**AVIS RELATIF À LA PROTECTION
CONTRE LES EVENTUELS EFFETS NOCIFS ET NUISANCES
PROVOQUÉS PAR LES RAYONNEMENTS NON IONISANTS
GÉNÉRÉS PAR DES ANTENNES ÉMETTRICES STATIONNAIRES**

Commune : SAINT-GHISLAIN - Exploitant : TELENET GROUP

Référence exploitant : HT1809A

Rapport n° 1389 / 2024

Figure 1 : Vue en plan des lieux de séjour et des points de contrôle

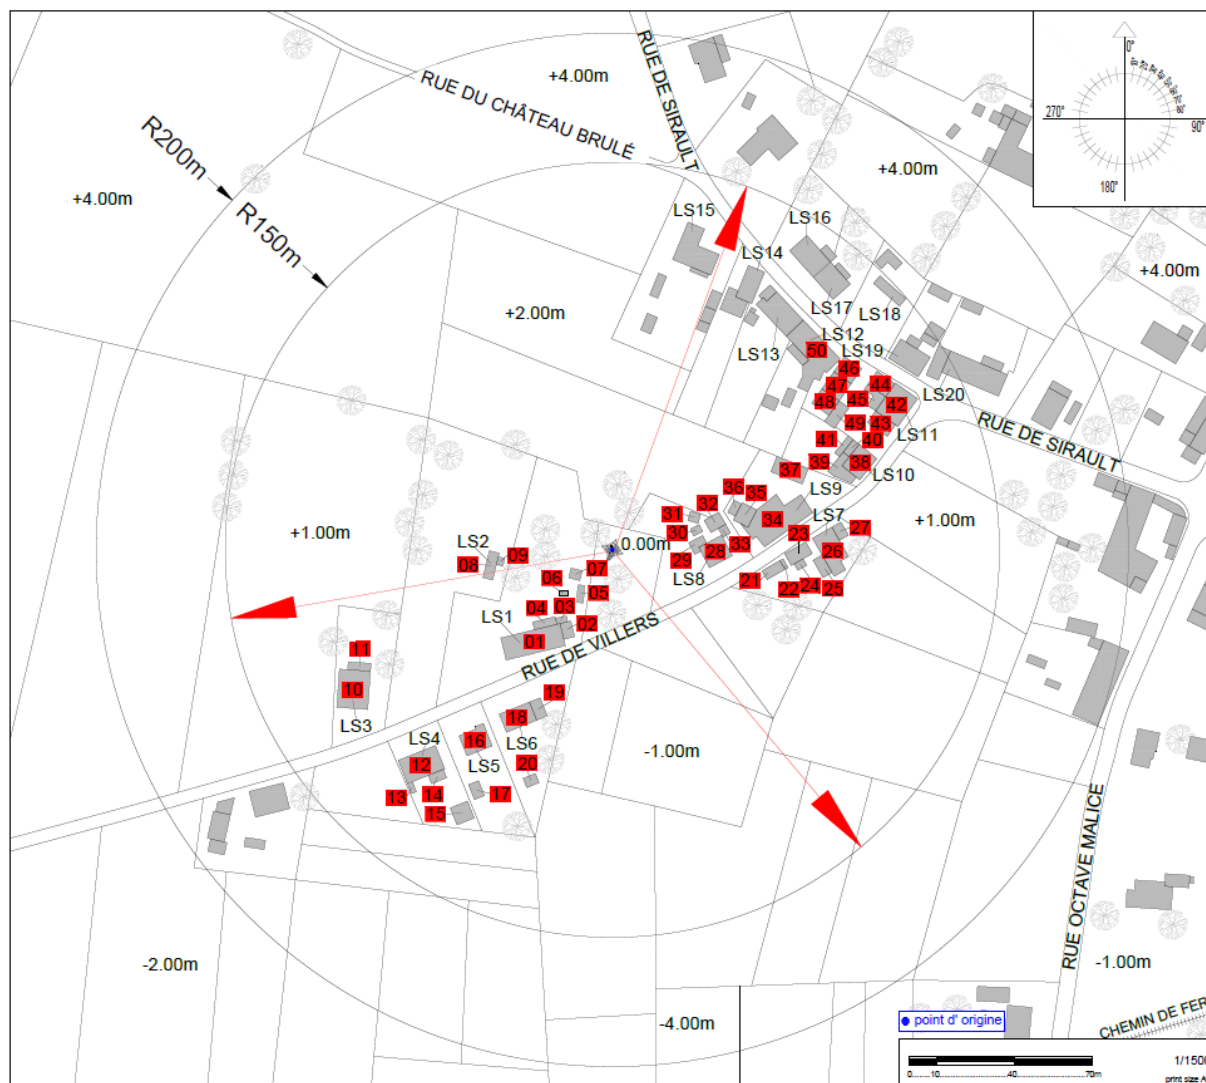
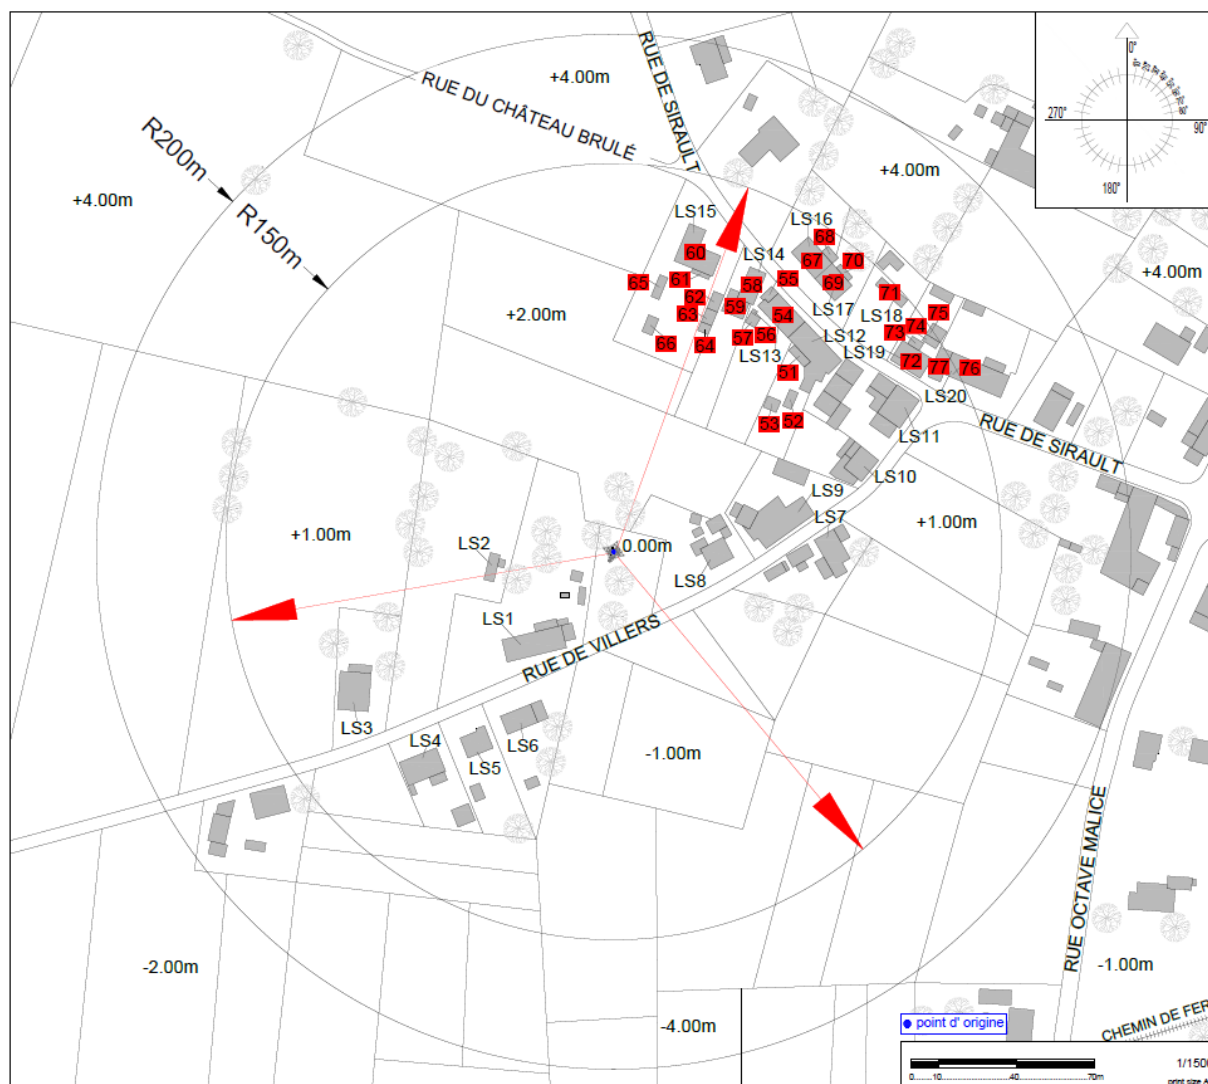
- le numéro du point de contrôle repris sur un des plans de la figure 1;
- le numéro du LS dans lequel se trouve le point de contrôle de la 1^{ère} colonne ;
- l'atténuation d'obstacle prise en compte pour le calcul de l'indice d'exposition dans le LS ;
- le résultat du calcul de l'indice d'exposition.

N° point de contrôle	LS	Atténuation (dB)	Indice d'exposition relatif à la limite par installation IE_i
59	LS14	3,0	0,353
65	LS15	3,0	0,326
57	LS13	3,0	0,324
62	LS15	3,0	0,321
56	LS13	3,0	0,319
63	LS15	3,0	0,316
61	LS15	3,0	0,305
54	LS13	3,0	0,304
55	LS13	3,0	0,292
64	LS15	3,0	0,291
58	LS14	3,0	0,290
51	LS12	3,0	0,275
60	LS15	3,0	0,275
66	LS15	3,0	0,275
10	LS3	3,0	0,271
50	LS12	3,0	0,251
11	LS3	3,0	0,218
52	LS12	3,0	0,211
67	LS16	3,0	0,202
46	LS11	3,0	0,200
69	LS17	3,0	0,199
47	LS11	3,0	0,197
49	LS11	3,0	0,184
68	LS16	3,0	0,184
48	LS11	3,0	0,184
70	LS17	3,0	0,182
38	LS10	3,0	0,163
53	LS12	3,0	0,161
45	LS11	3,0	0,155
44	LS11	3,0	0,153
43	LS11	3,0	0,146
71	LS18	3,0	0,140
40	LS10	3,0	0,137
41	LS10	3,0	0,133
42	LS11	3,0	0,132
